## Gemeinde Herzhorn

### 3. Änderung des Flächennutzungsplanes

#### hier: Frühzeitige Beteiligung der Behörden und der sonstigen Träger öffentlicher Belange gemäß § 4 (1) BauGB

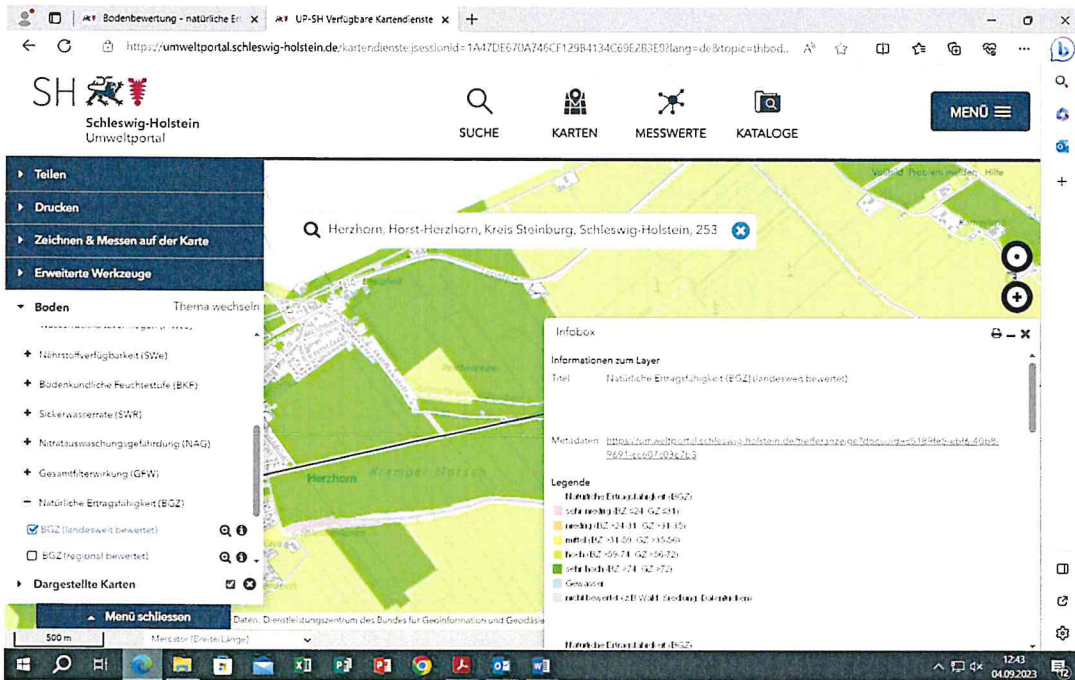
Wir begrüßen die Erstellung einer Potentialanalyse für Freiflächensolaranlagen für die Gemeinde Herzhorn mit den darin enthaltenen Hinweisen auf den gemeinsamen Beratungserlass des Ministeriums für Inneres, ländliche Räume, Integration und Gleichstellung (Grundsätze zur Planung von großflächigen Solar-Freiflächenanlagen im Außenbereich, Fundstelle: Amtsblatt SH 2022, 118) vom 01. September 2021 auf den Seiten 5 bis 7 unter Punkt 2.1.3.

Die in dem Erlass geforderte Abwägung bzgl. der Ertragsfähigkeit des Plangebietes ist unseres Erachtens nicht erfolgt. Auf der nachfolgenden Seite legen wir einen Auszug aus dem Umweltportal des Landes Schleswig-Holstein mit der landesweiten Bewertung der natürlichen Bodenertragsfähigkeit für das Plangebiet bei.

Es wird deutlich, dass es sich bei dem Plangebiet größtenteils um landwirtschaftliche Fläche mit sehr hoher Ertragsfähigkeit handelt, die gemäß des o. a. Beratungserlasses Flächen mit besonderem Abwägungs- und Prüferfordernis darstellen. Aufgrund des erheblichen Umfangs des Plangebietes an hochwertigen landwirtschaftlichen Flächen weisen wir aus agrarstruktureller Sicht hiermit noch

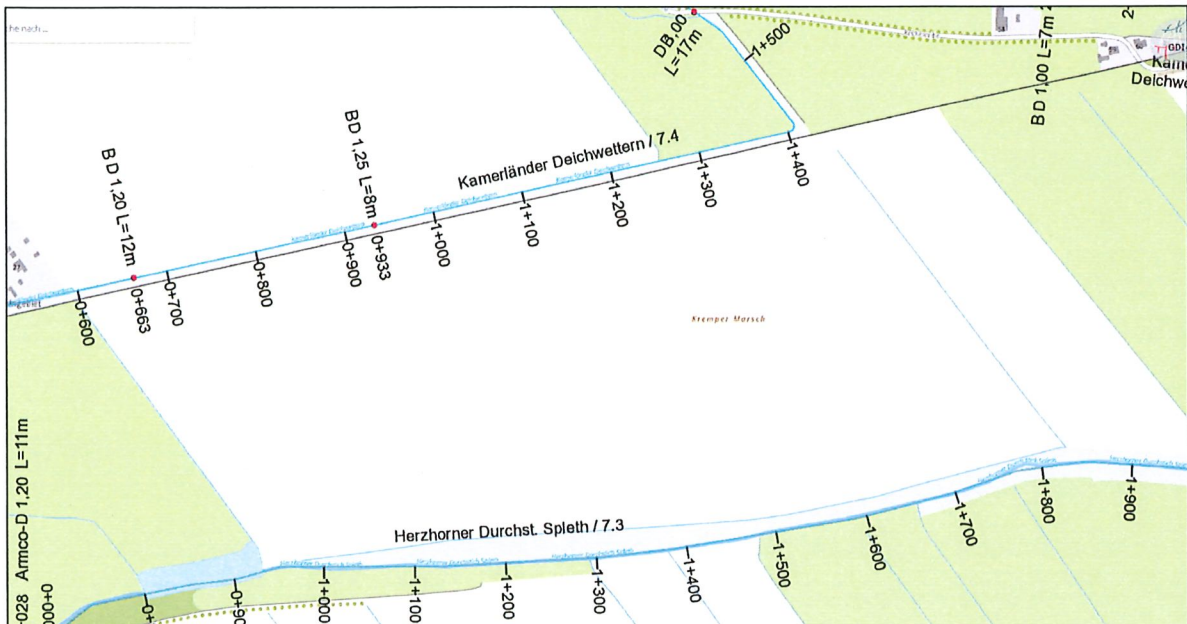
Von der Planabsicht ist das Verbandsgewässer 7.3 „Herzhorner Durchst. Spleth“ betroffen, da dieses im grenznahen Bereich oder gar innerhalb des Plangebietes verläuft – siehe nachfolgenden Kartenausschnitt.

Der Verband weist darauf hin, dass das Verbandsgewässer 7.3 „Herzhorner Durchst. Spleth“ augenscheinlich in weiten Bereichen in den o.a. Plangeltungsbereich hineinfällt. Im Plangeltungsbereich
